**INFORME DE HITO DE CONTROL**  
**N° 19959-2024-CG/GRIC-SCC**

**EJECUCIÓN DE LA OBRA “AFIANZAMIENTO HÍDRICO  
DE LA CUENCA DEL RÍO GRANDE - SANTA CRUZ -  
PALPA, TERCERA ETAPA: INFRAESTRUCTURA DE  
REGULACIÓN – PRESA LOS LOROS, CON CÓDIGO  
ÚNICO DE INVERSIONES  
N° 2233735”  
HITO DE CONTROL N° 6**

**EJECUCIÓN CONTRACTUAL – MES 3**

**Imagen N° 2**  
**Cronograma GANT de partidas críticas para junio de 2024**

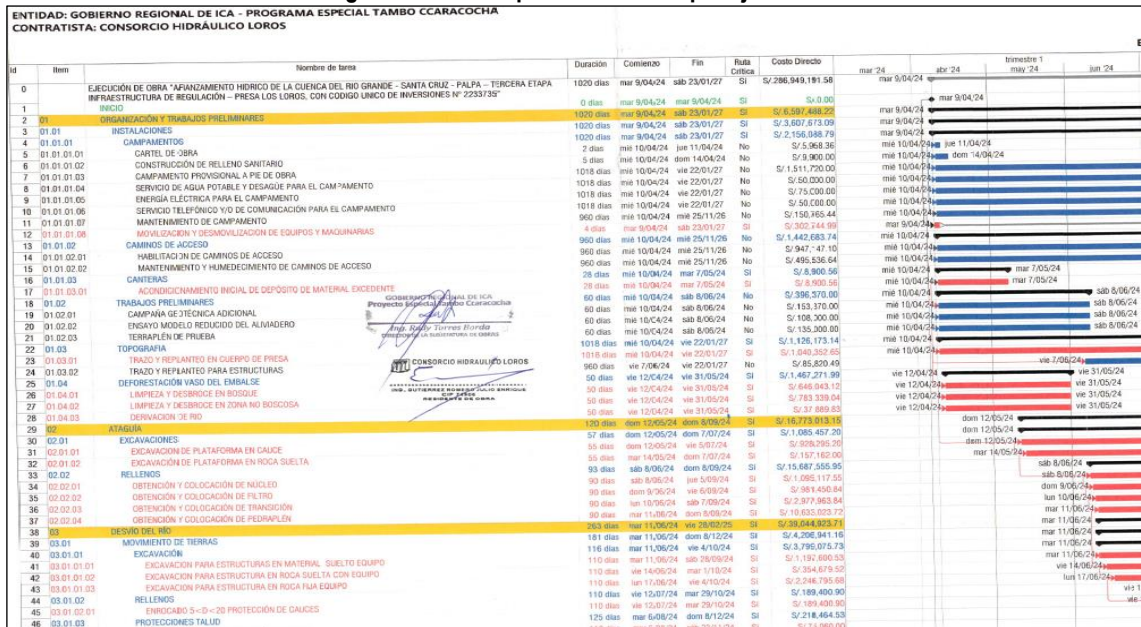
**3. PARTIDAS CRÍTICAS EJECUTADAS Y SIN EJECUTARSE EN EL PERIODO VALORIZADO, QUE TIENEN COMO ANTECEDENTES CONSULTAS PENDIENTES DE ABSOLUCIÓN, SIN OBSERVARSE ACCIONES REALIZADAS POR LA ENTIDAD PARA SUPERARLAS, PONE EN RIESGO EL CUMPLIMIENTO DE LA OBRA EN EL PLAZO PREVISTO Y LA POSIBILIDAD DE QUE SE GENEREN SOBRECOSTOS, EN PERJUICIO DE LA ENTIDAD.**

Al respecto, considerando que la variación en la ejecución de las partidas críticas afecta el plazo total de ejecución de la Obra, se tiene que el Contratista ejecutó partidas críticas relacionadas con el trazo y replanteo en el cuerpo de presa (01.03.01) y movimiento de tierras - Partida de excavaciones 03.01.01.01, 03.01.01.02 y 03.01.01.03 -, en la componente desvío de río; de los cuales se observa lo siguiente:

**Imagen N° 3**  
**Ataguía aguas arriba de la presa**

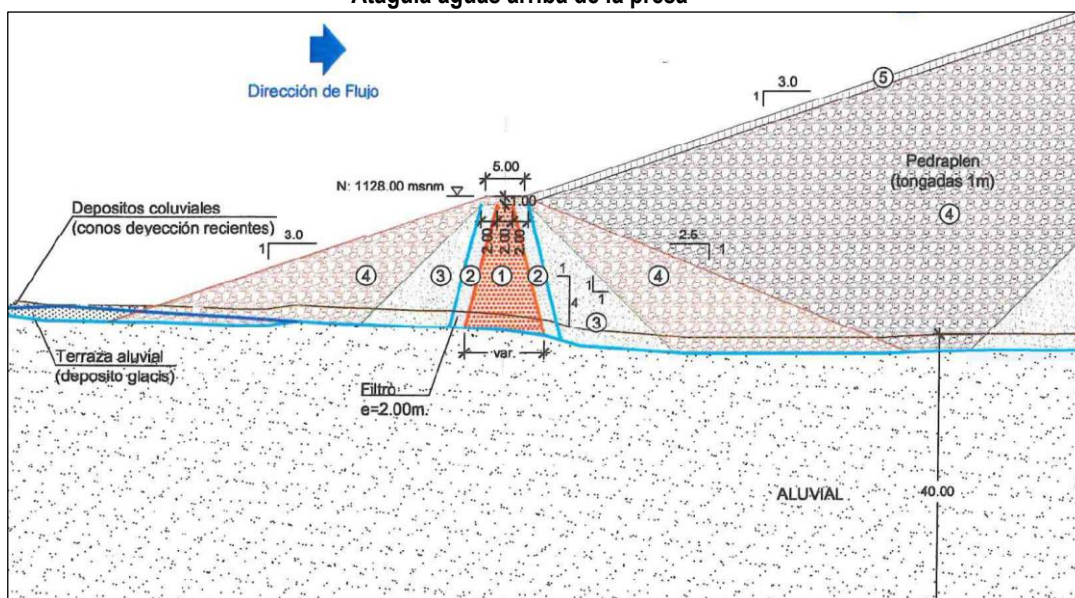
Cantera de arcilla no cumple; se hace de conocimiento a la supervisión que después de haber obtenido los resultados de los ensayos de material de núcleo de la cantera que ordena el expediente técnico, que hace referencia la campaña geotécnica, partida 01.02.01 los resultados no están acorde con el cumplimiento de los parámetros como el índice de plasticidad e índice de permeabilidad, siendo estos suelos permeables y dispersivos, que a postre de usarse este suelo se produciría en la presa el fenómeno de erosión por tubificación afectando la estabilidad de la presa.  
[...]

En este punto, cabe mencionar que el expediente técnico proyectó la ejecución de dos (2) ataguías ubicadas aguas arriba y debajo de la presa -estructuras de tierra y rocas que tienen como función encausar flujos de agua-; asimismo, la ataguía ubicada aguas arriba de la presa se estructuró con un núcleo central que requiere material de iguales características que la presa, según se muestra en la imagen siguiente:
